改善箇所説明図

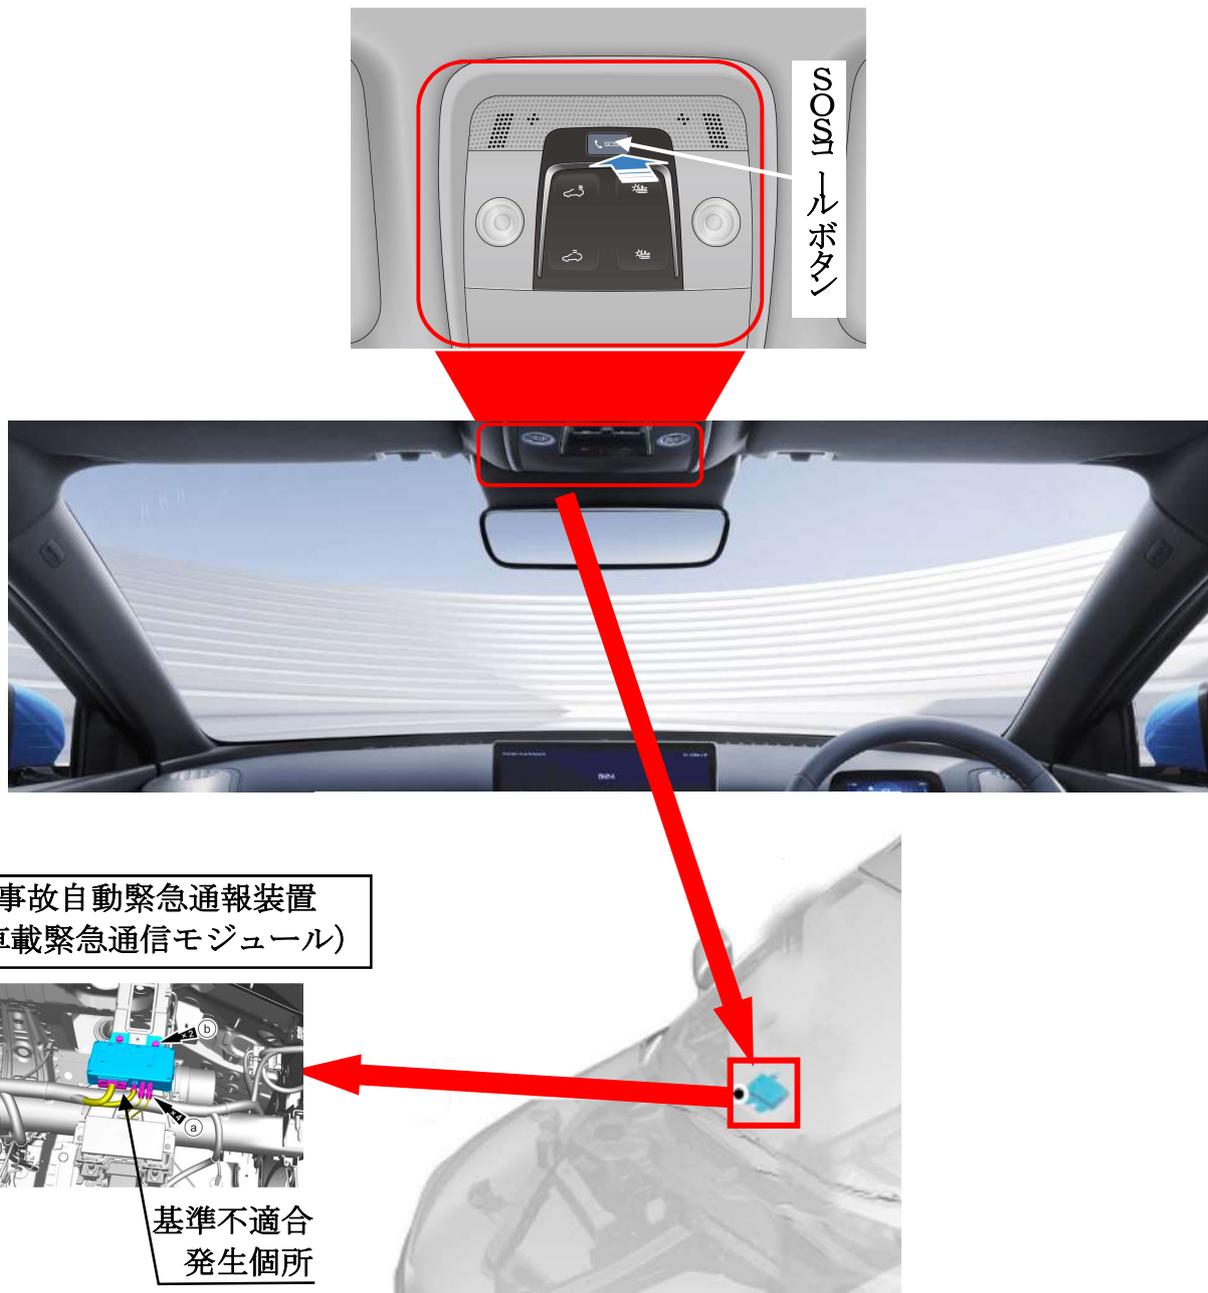
注：図中の□内は、プログラムを更新する部品を示す。

事故自動緊急通報装置(SOSコール)において、車載緊急通信モジュールのプログラムが不適切なため、当該装置起動時に車両データが送信されない。そのため、道路運送車両の保安基準に適合しない。

全車両、車載緊急通信モジュールのプログラムを対策プログラムに更新する。なお、販売店に入庫し、診断機により実施する。

識別：プログラムのバージョン番号が3.1.32.2305020.1以降であること。
